INFORME DE CONTROL ESPECÍFICO N° 001-2025-2-0361-SCE

SERVICIO DE CONTROL ESPECIFICO A HECHOS CON PRESUNTA IRREGULARIDAD A MUNICIPALIDAD DISTRITAL DE MARIA PARADO DE BELLIDO

"EJECUCIÓN CONTRACTUAL DEL PROYECTO: INSTALACIÓN DEL SERVICIO DE AGUA SISTEMA DE RIEGO POR ASPERSIÓN EN CINCO ANEXOS DE LA COMUNIDAD DE POMABAMBA, DEL DISTRITO DE MARÍA PARADO DE BELLIDO, PROVINCIA DE CANGALLO, REGIÓN AYACUCHO AL PERIODO DE 2020 AL 2022"

Fotografía n.° 9

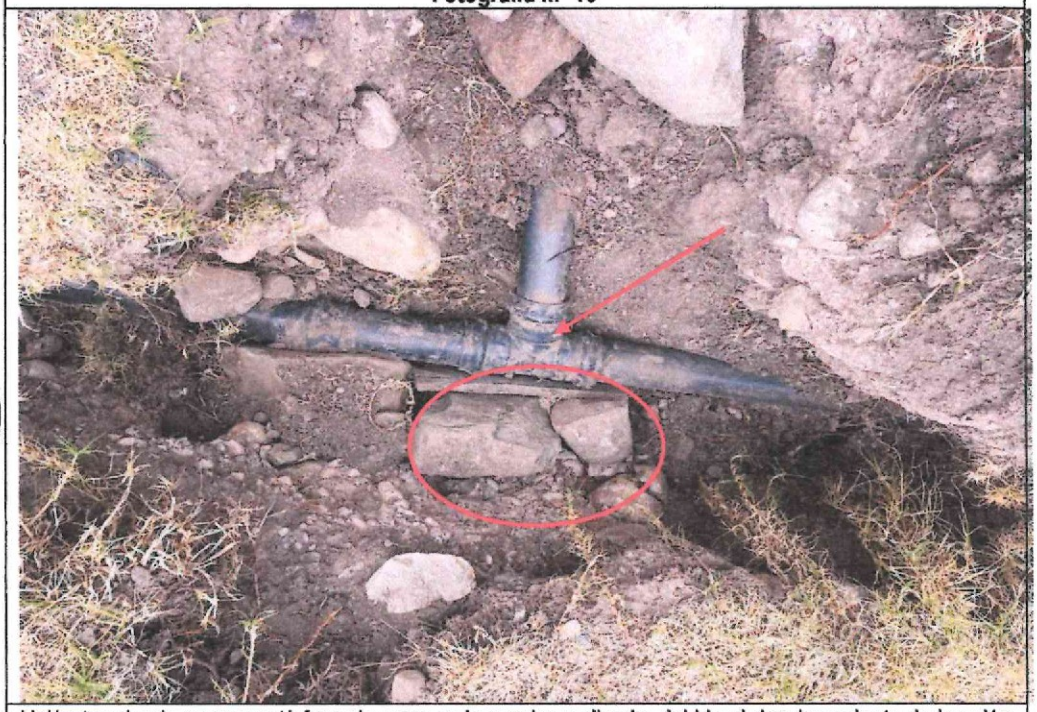
Falla en unión tee de PVC durante la prueba de funcionamiento, realizada por la comisión de control concurrente, debido al empuje producida por la presión del agua, para evitar que estos empujes puedan alterar la linealidad de la conducción se debe anclar la tuberia en estos puntos críticos adosando normalmente un bloque o macizo de concreto; situación que no permitió seguir con la prueba de funcionamiento en el anexo de Urihuana.

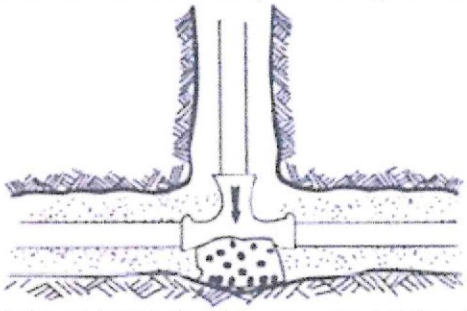
Unión tee donde se presentó fuga de agua en la prueba realizada, debido al desplazamiento de la unión tee y al no contar con un dado de concreto que ayude a soportar las fuerzas ejercidas por la presión del agua - Anexo Urihuana.

Fotografía n.° 14

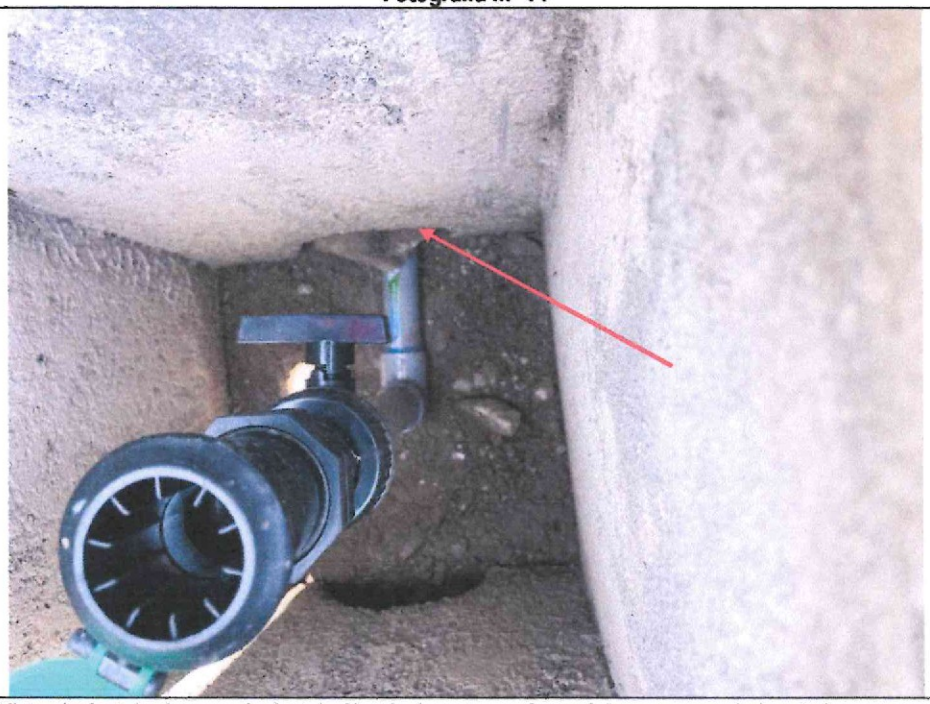
Vista de la tubería para la instalación de los accesorios sujeta con una piedra, toda vez que, ingresa a la caja hidrante por la parte lateral a través de un agujero de mayor diámetro que la tubería, el cual hace que la tubería no se encuentre fija y por la presión del agua vibre y tienda a deteriorase - anexo de Ccoriacc.

Imagen n.° 7
Vista de Plano H-01 Hidrante.

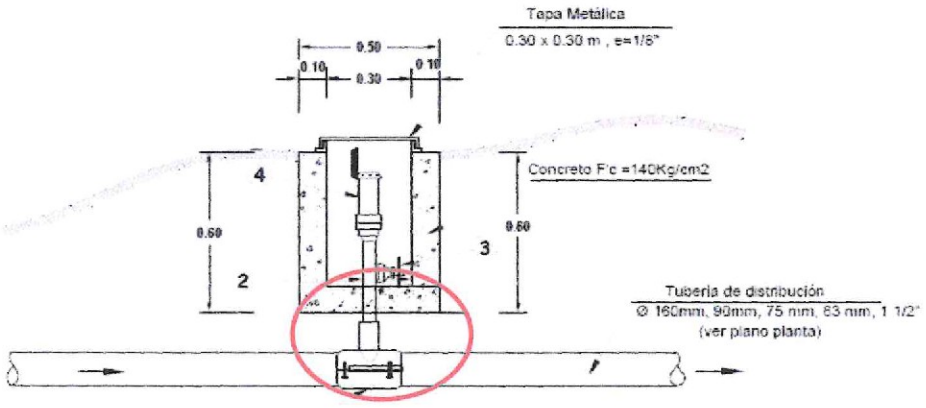
Asimismo, se observó que, en las cajas hidrantes de los cinco sectores la tubería para la instalación de los accesorios ingresa a la caja hidrante por la parte lateral a través de un agujero de mayor diámetro que la tubería, el cual hace que la tubería no se encuentre fija y por la presión del agua vibre y tienda a deteriorase; por lo que, es necesaria que la tubería del hidrante se encuentre fija o anclada por la base de concreto de la caja hidrante como lo indica el Plano H-01 **(Apéndice n.° 5, anexo n.° 58)**, situación que se muestra en las siguientes fotografías:

Fotografía n.° 16

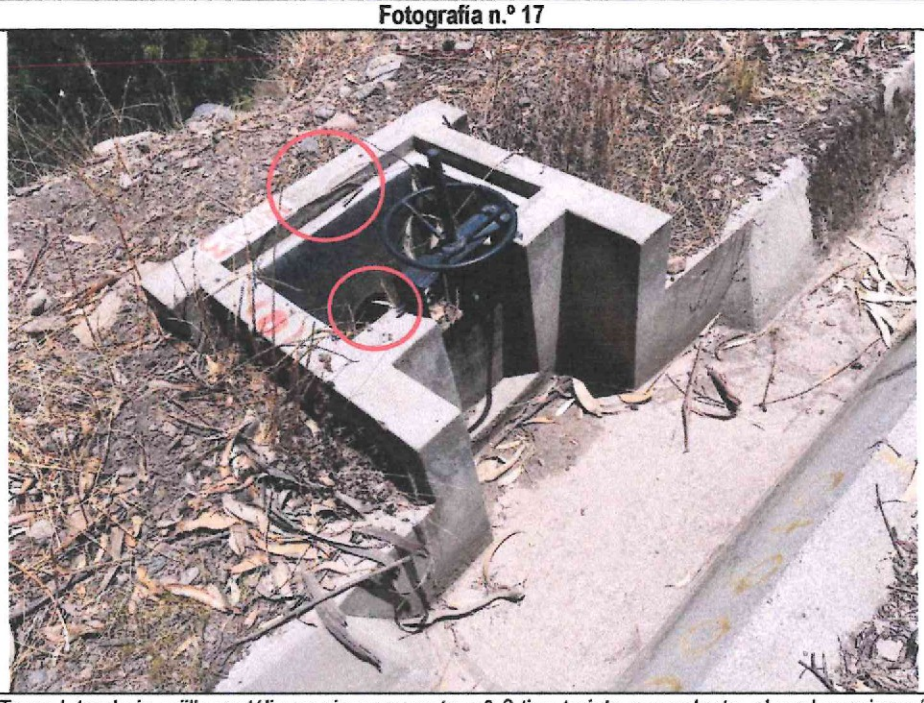
Toma lateral sin rejilla metálica y sin compuerta n.° 2 tipo tarjeta con volante, el cual ocasionará que ingrese restos vegetales a la red de distribución, obra de arte modificado sin sustento técnico y no cumple con lo indicado en el Plano TL-01 Toma lateral c/poza de captación, expediente técnico – Anexo de Acco.

Fotografía n.° 18

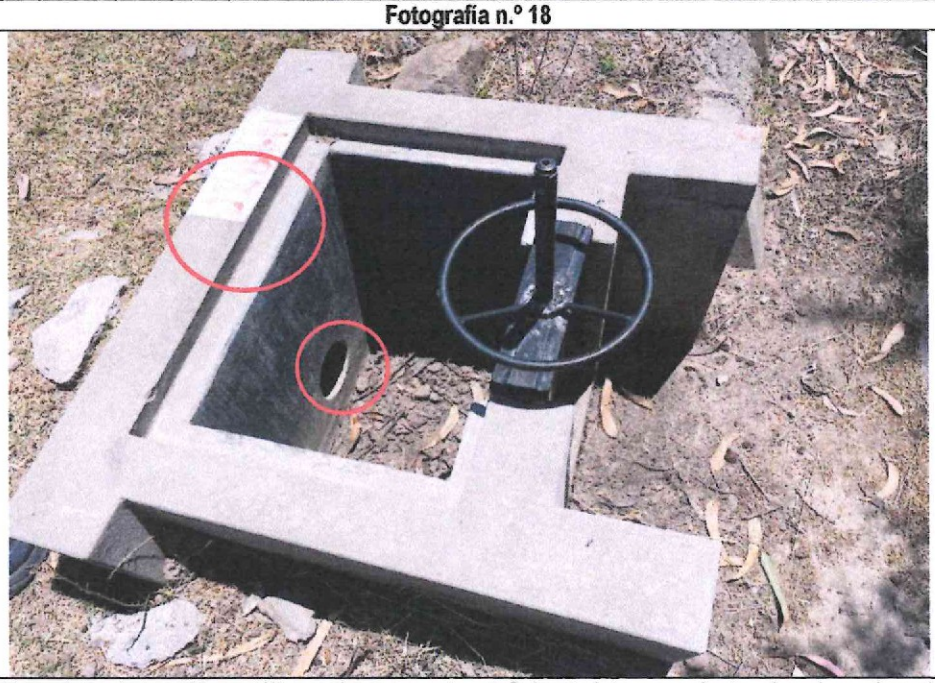
Toma lateral sin rejilla metálica y sin compuerta n.° 2 tipo tarjeta con volante, el cual ocasionará que ingrese restos vegetales a la red de distribución, obra de arte modificado sin sustento técnico y no cumple con lo indicado en el Plano TL-01 Toma lateral c/poza de captación, expediente técnico – Anexo de Acco.

Imagen n.° 8

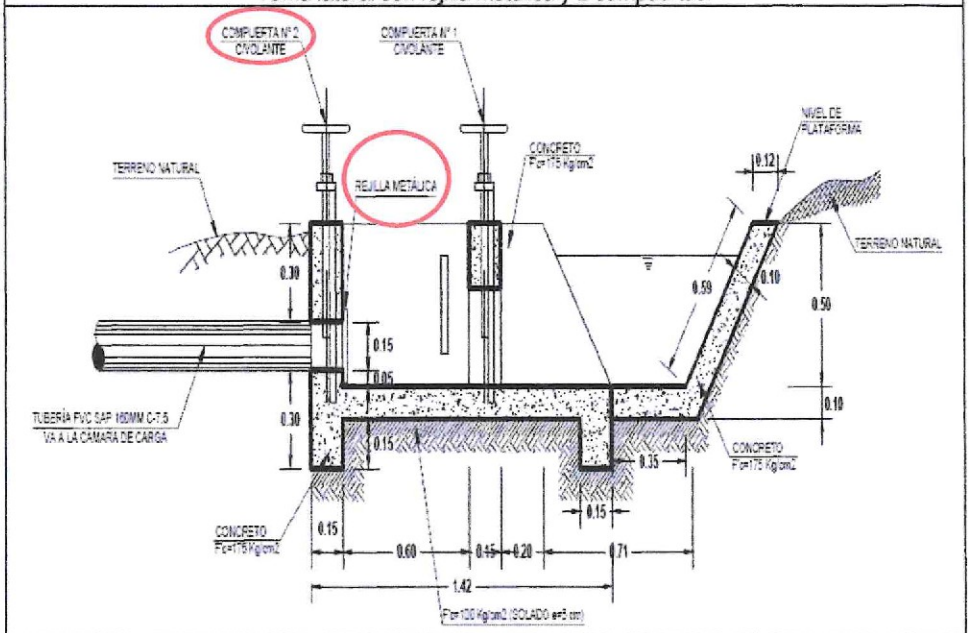
Aunado a ello, se observó que, todas las tomas laterales del proyecto no cuentan con rejilla metálica y sin compuerta n.° 2 tipo tarjeta con volante, el cual ocasionará que ingrese restos vegetales a la red de distribución, obra de arte modificado sin sustento técnico y no cumple con

lo indicado en el Plano TL-01 **(Apéndice n.° 5, anexo n.° 59)** Toma lateral c/poza de captación, situación que se muestran en las fotografías siguientes:

Toma lateral con rejilla metálica y 2 compuertas.

Fotografía n.° 24

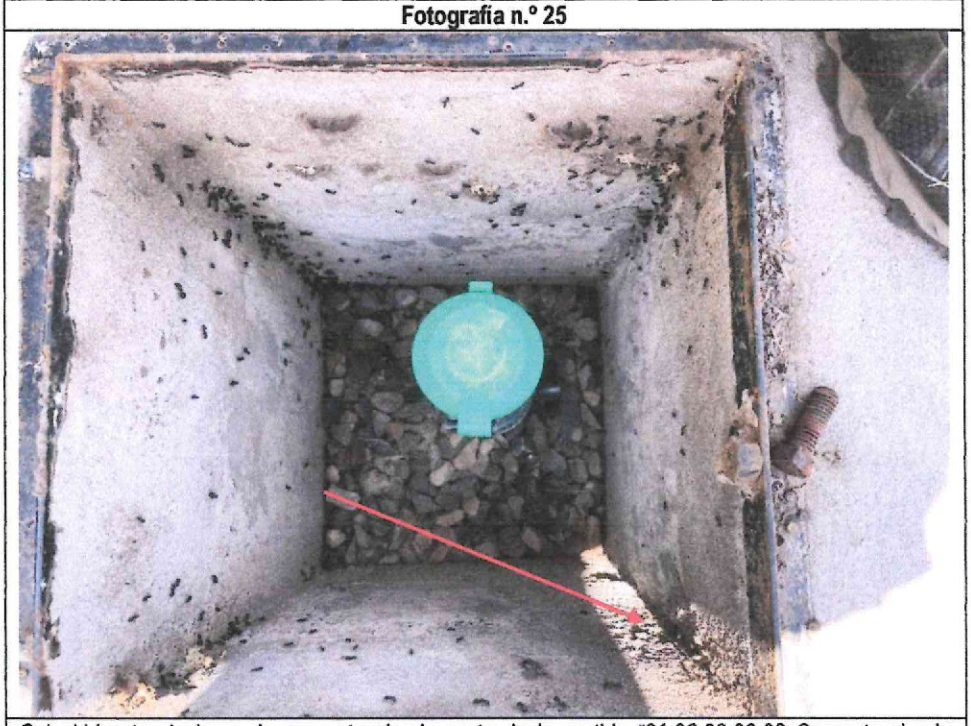
Caja hidrante sin base de concreto simple parte de la partida "01.02.08.03.02 Concreto simple f'c=140 kg/cm2", asimismo, se evidenció que la caja hidrante no tiene tarrajeo en la parte interior y exterior como lo indica la partida "01.02.08.04.01 Tarrajeo (Mortero 1:5)"; sin embargo, las partidas fueron valorizadas y pagadas - anexo de Ccoriacc.

Fotografía n.° 27

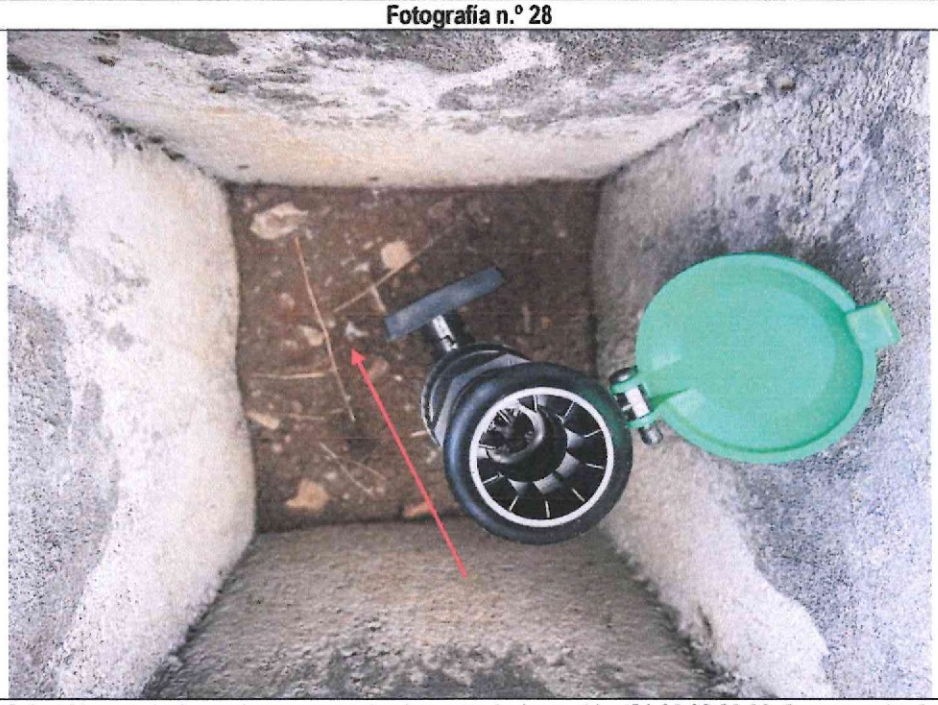
Caja hidrante sin base de concreto simple parte de la partida "01.02.08.03.02 Concreto simple f'c=140 kg/cm2", asimismo, se evidenció que la caja hidrante no tiene tarrajeo en la parte interior y exterior como lo indica la partida "01.02.08.04.01 Tarrajeo (Mortero 1:5)"; sin embargo, las partidas fueron valorizadas y pagadas - anexo San Miguel de Acco.

Fotografía n.° 29

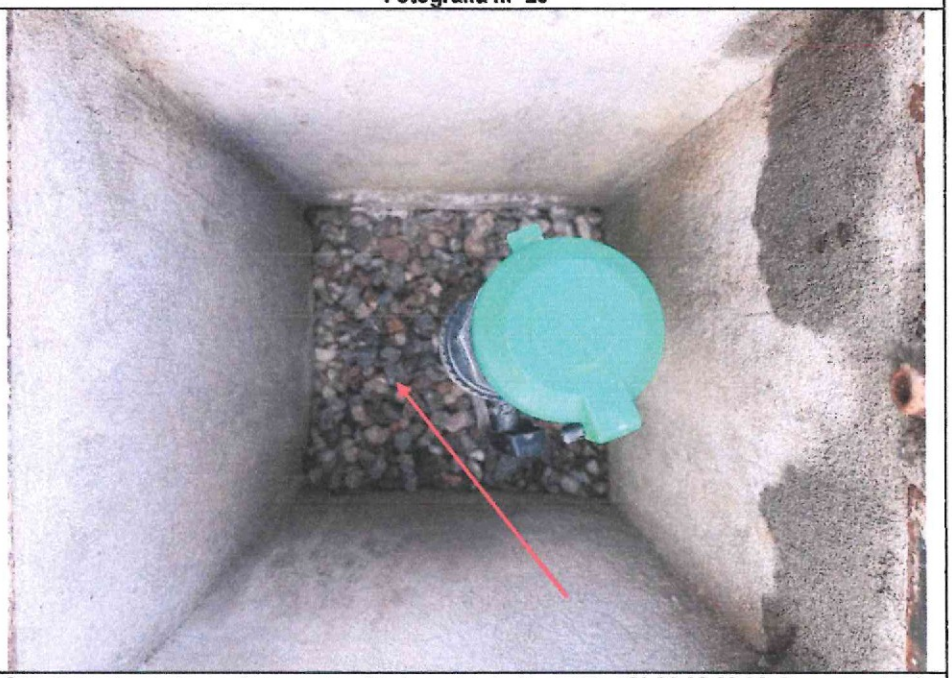
Caja hidrante sin base de concreto simple parte de la partida "01.02.08.03.02 Concreto simple f'c=140 kg/cm2", asimismo, se evidenció que la caja hidrante no tiene tarrajeo en la parte interior y exterior como lo indica la partida "01.02.08.04.01 Tarrajeo (Mortero 1:5)"; sin embargo, las partidas fueron valorizadas y pagadas - anexo de Roccray.

Fotografía n.° 30

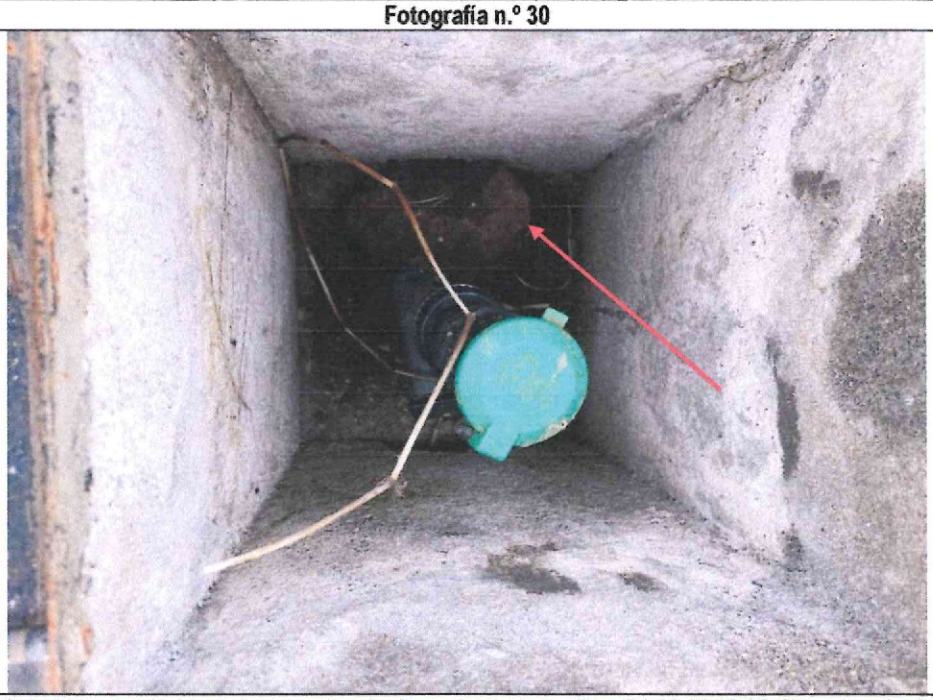
Caja hidrante sin base de concreto simple parte de la partida "01.02.08.03.02 Concreto simple f'c=140 kg/cm2", asimismo, se evidenció que la caja hidrante no tiene tarrajeo en la parte interior y exterior como lo indica la partida "01.02.08.04.01 Tarrajeo (Mortero 1:5)"; sin embargo, las partidas fueron valorizadas y pagadas - anexo de Urihuana.

Fotografía n.° 31

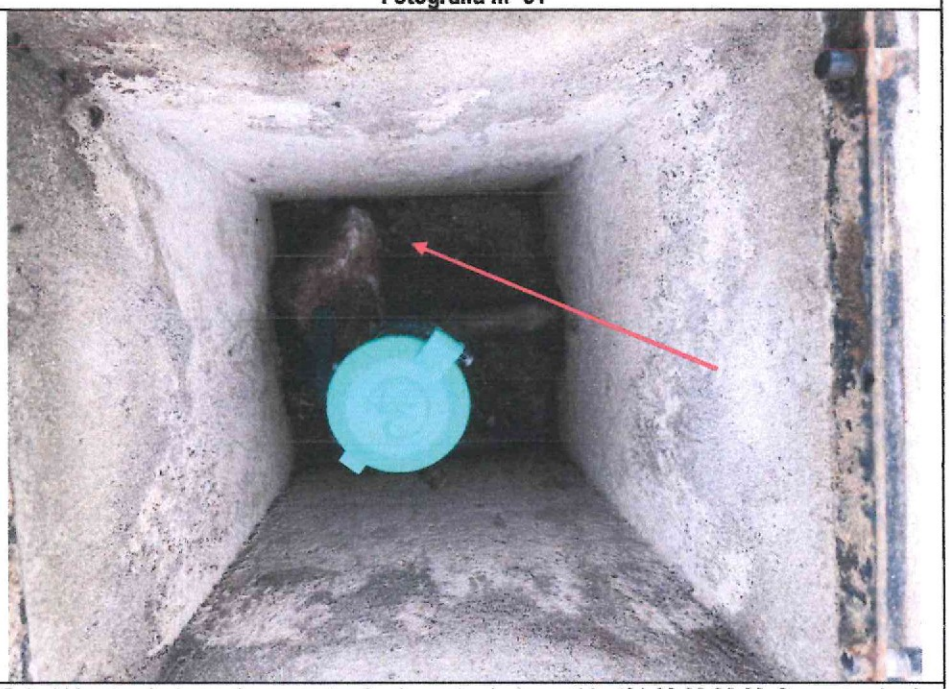
Caja hidrante sin base de concreto simple parte de la partida "01.02.08.03.02 Concreto simple f'c=140 kg/cm2", asimismo, se evidenció que la caja hidrante no tiene tarrajeo en la parte interior y exterior como lo indica la partida "01.02.08.04.01 Tarrajeo (Mortero 1:5)"; sin embargo, las partidas fueron valorizadas y pagadas - anexo de Urihuana.

Fotografía n.° 33

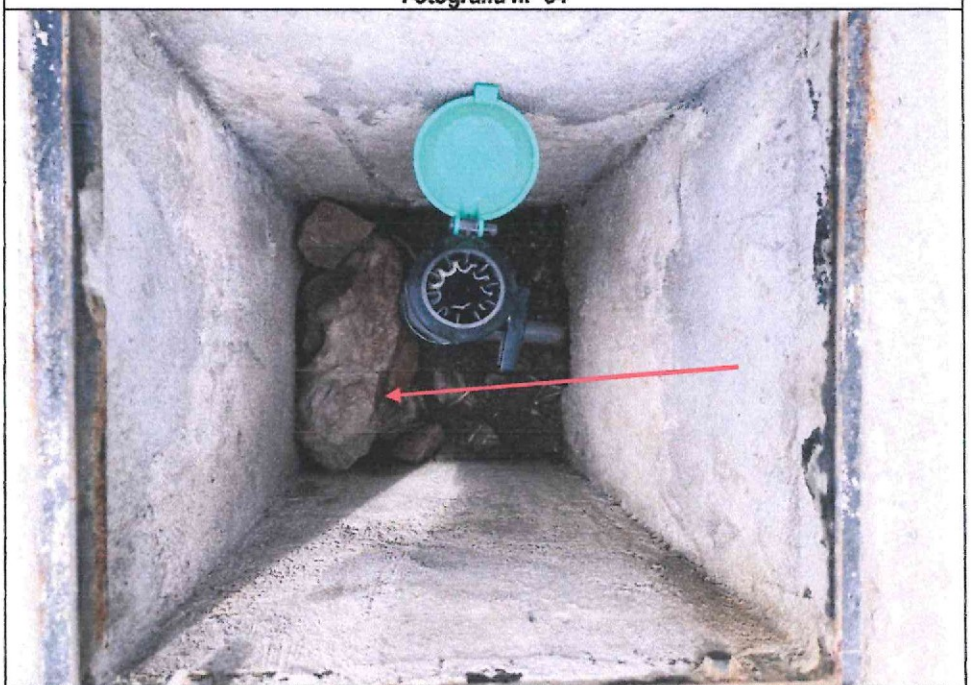
Caja hidrante sin base de concreto simple parte de la partida "01.02.08.03.02 Concreto simple f'c=140 kg/cm2", asimismo, se evidenció que la caja hidrante no tiene tarrajeo en la parte interior y exterior como lo indica la partida "01.02.08.04.01 Tarrajeo (Mortero 1:5)"; sin embargo, las partidas fueron valorizadas y pagadas - anexo de Urihuana.

Fotografía n.° 35

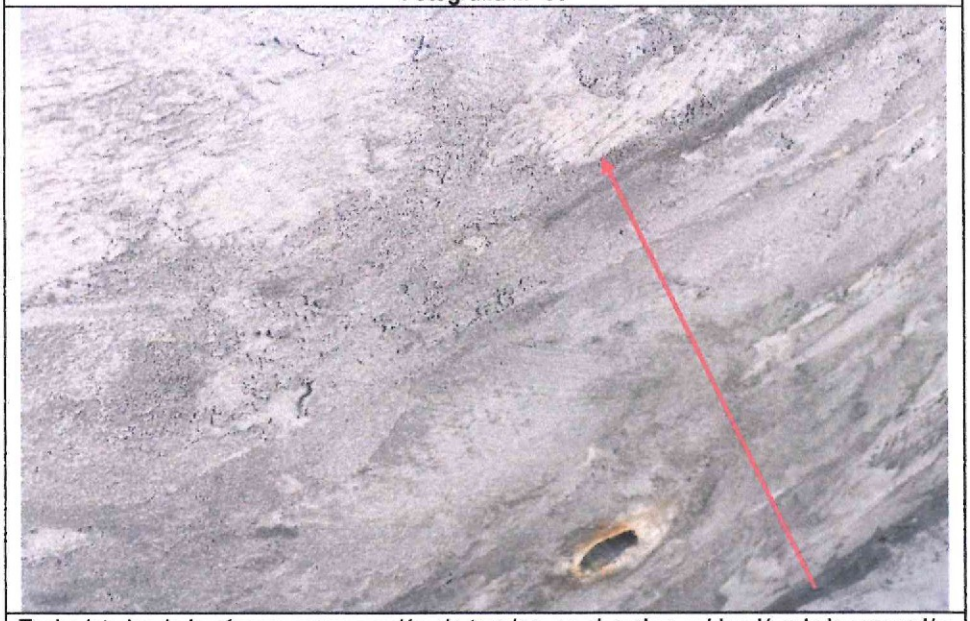
Techo interior de la cámara de carga sin tarrajeo con impermeabilizante, partida "01.02.02.05.01 tarrajeo con impermeabilizante" que fue valorizada y pagada - anexo de Ccoriacc.

Fotografía n.° 37

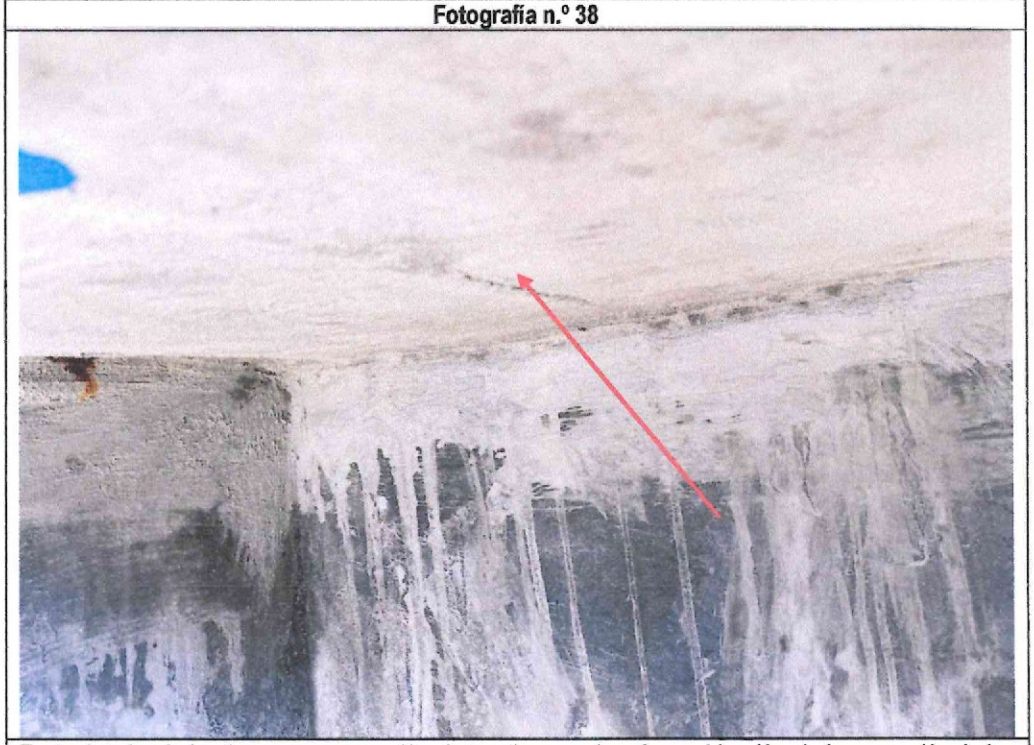
Techo interior de la cámara de carga sin tarrajeo con impermeabilizante, en el cual se aprecia solo la reparación de las cangrejeras del concreto, partida "01.02.02.05.01 tarrajeo con impermeabilizante" que fue valorizada y pagada - anexo de Acco.

Fotografía n.° 39

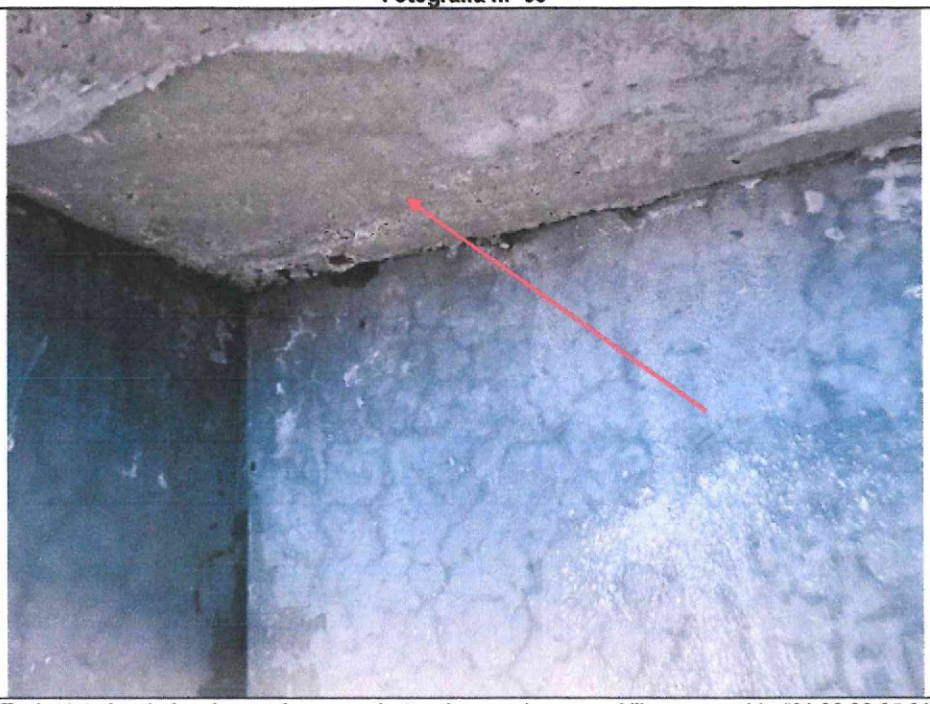
Techo interior de la cámara de carga sin tarrajeo con impermeabilizante, partida "01.02.02.05.01 tarrajeo con impermeabilizante" que fue valorizada y pagada - anexo de Ccachccara.
